ALTERAÇÃO DE TRAÇADO VIÁRIO

O CONSELHO MUNICIPAL DO PLANO DIRETOR DE DESENVOLVIMENTO URBANO,
EM SESSÃO REALIZADA NO DIA quatorze de maio de 1997-----

A alteração do traçado viário das UTIs 01 e 03 da UTSI 09, e UTIs 09 e 15 da UTSI 07, conforme configurado na planta "2" anexa.

RES. 1722 / 97

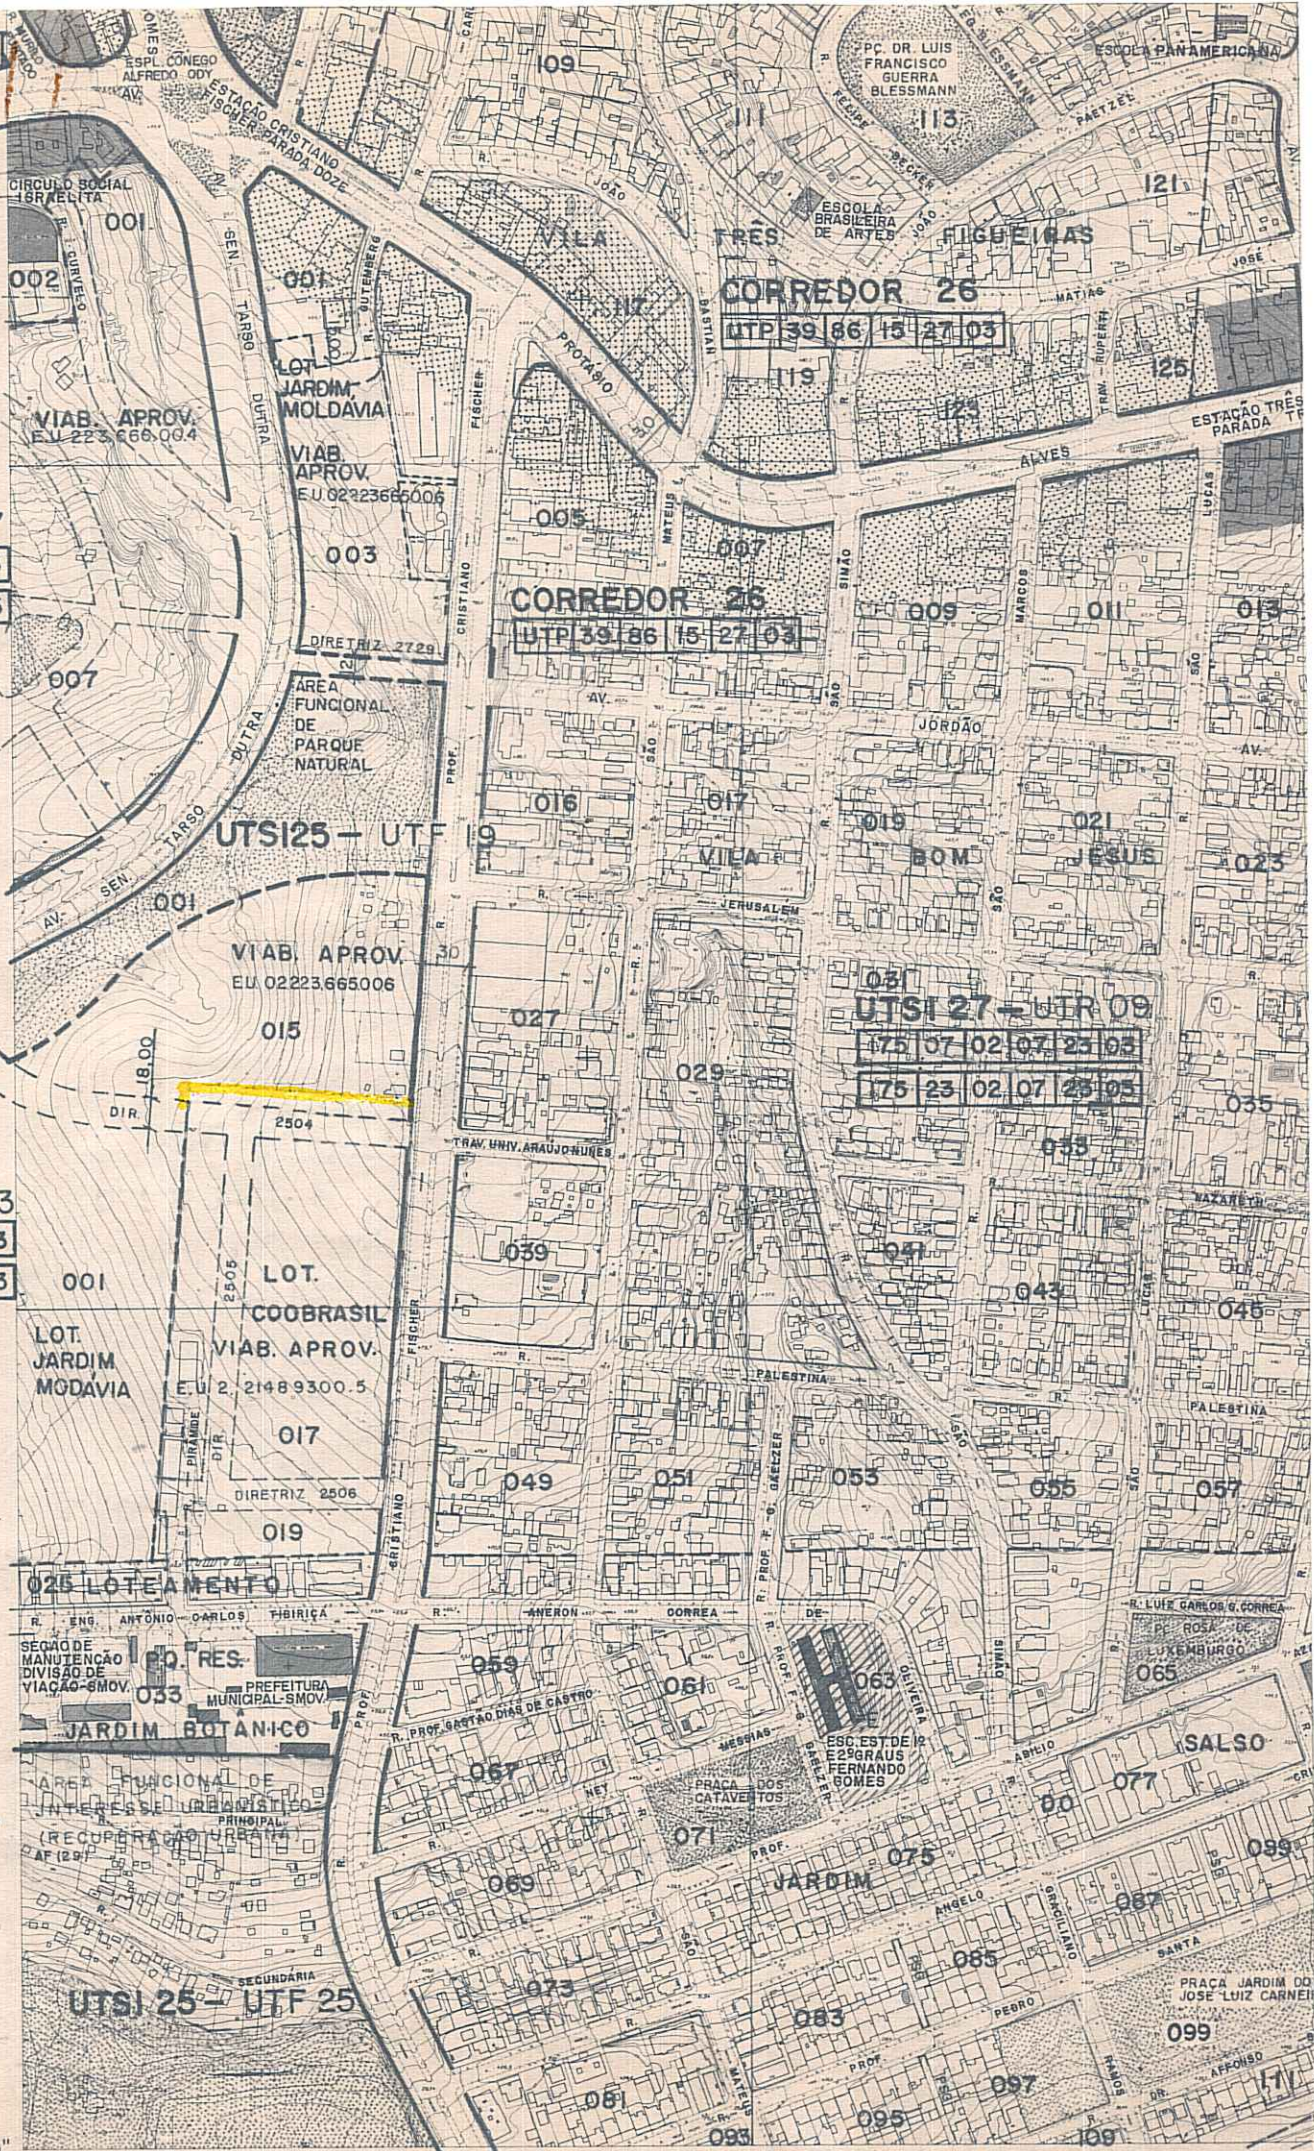
Uma vez constatado divergência do traçado grafado no aereo e traçado aprovado no projeto urbanístico do loteamento, foi nos solicitado encaminhamento de novo projeto de Resolução, para adequação de desenho.

Em face do presente loteamento já ter sido levado à registro, julgamos desnecessário a elaboração de nova Resolução, devendo ser apenas lançado no aereo, o traçado aprovado, conforme rotina estabelecida.

Quanto ao deslocamento do traçado, o pequeno ajuste decorrente da alteração, em nada prejudicará a proposta contida na Resolução 1713/97.

Registramos também, que a Resolução citada, foi posterior a aprovação do projeto urbanístico do loteamento, incidindo ^{parte} do traçado da via sobre área de domínio público, com origem no artigo 188 da LC 43/79, sendo necessária posteriormente a implantação da via, alteração da matrícula nº 98374, já de posse do Município.
